O/Ref. : BXL20443_752_PREA
Behr. : GM/EdS-ACN
U/Ref. : 2043-0195/14/2021-453PU
NOVA : //
Corr DCE: E. de Sart
A. C. Noël

BRUSSEL. Muntplein - Koninklijke Muntshouwborg –
(= gevels, bedaking, en bepaalde delen van het interieur
beschermd als monument)
VOORAFGAAND ADVIES: Restauratie en opwaardering van de
buitenenveloppe van het operagebouw
Aanvraag van BSE – DCE van 15/12/2025

Advies van de KCML

Een uitnodigend raamwerk voor bar en bookshop

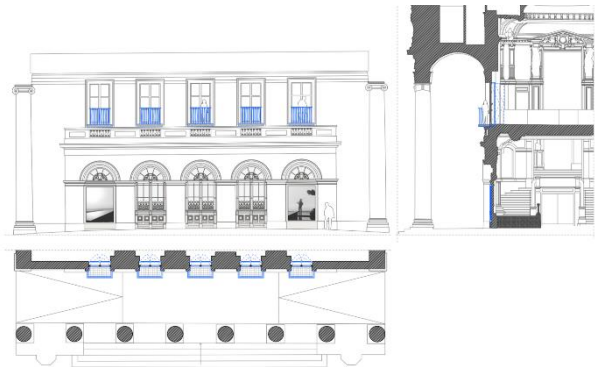
De KCML onderschrijft deze voorstellen niet. Hoewel ze de verwijdering van de storende elementen die vandaag gebruikt worden voor de communicatie alleen maar kan aanmoedigen (zoals de banners tussen de kolommen van het portico), hebben **de nieuwe elementen (zowel de digitale borden als het nieuwe schrijnwerk) volgens de KCML geen meerwaarde voor het monument en doen ze afbreuk aan de continuïteit en uniformiteit van de neoklassieke gevels.** Ze vraagt dit aspect verder te bestuderen en naar oplossingen te zoeken die zowel onderling als ten overstaan van de neoclassicistische architectuur meer samenhang vertonen en zich op subtielere wijze integreren in het monument.

De digitale affichage in de blinde nissen in het portico kan wel worden toegestaan: deze zones worden vandaag reeds gebruikt voor informatieborden en lenen zich daartoe. In tegenstelling tot de zijgevels, wordt hiervoor geen bestaand schrijnwerk aan het zicht onttrokken.

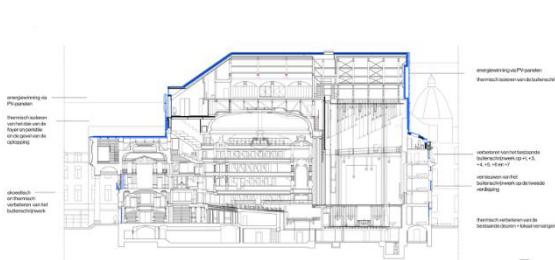
De voorgestelde lichtsculptuur is verenigbaar met de herwaardering van het portico. Anderzijds is de KCML geen voorstander van het toevoegen van nieuwe balkons die afbreuk zouden doen aan de herwonnen afleesbaarheid van de voorgevel. Deze toevoeging is visueel weinig geslaagd en in tegenspraak met de (valse) balustrades die door Poelaert aangebracht werden om de verhoogde foyer te maskeren. De balkons dreigen ook visueel te interfereren met de geplande lichtsculptuur.

Verlichtingsplan

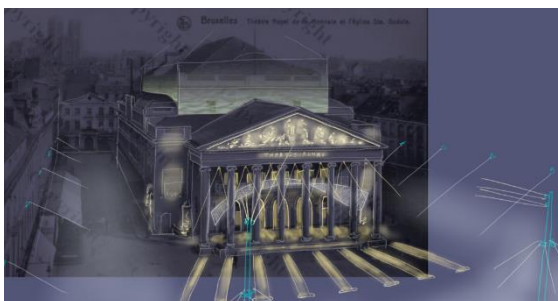
Er zijn nog te veel onbekenden om een gefundeerd advies uit te brengen over het voorliggende lichtplan. Volgens de plannen bevinden heel wat verlichtingselementen zich op het openbaar domein, zonder dat de haalbaarheid hiervan is aangetoond. De huidige verlichting op het plein en de omliggende bebouwing en de impact ervan op de Munt is onvoldoende in kaart gebracht in het dossier.

Algemeen genomen pleit de KCML voor een omhullende verlichting die de architectuur van het gebouw ondersteunt. Een te intense en 'dramatische' verlichting, waarbij bepaalde geveldetails sterk worden uitgelicht, moet vermeden worden (zoals het scheerlicht op het bas-reliëf en de evocatie van de kolommen op het plein in het ontwerp). De Commissie vraagt ook voor dit aspect voldoende

soberheid aan de dag te leggen, in overeenstemming met de neoclassicistische architectuur. Ze vraagt ook te onderzoeken of/hoe de natuurstenen sokkels voor de portico, relictten zijn van imposante lantaarns uit de fase Bordiau, opnieuw herbruikt en geactiveerd kunnen worden als onderdeel van het lichtontwerp.
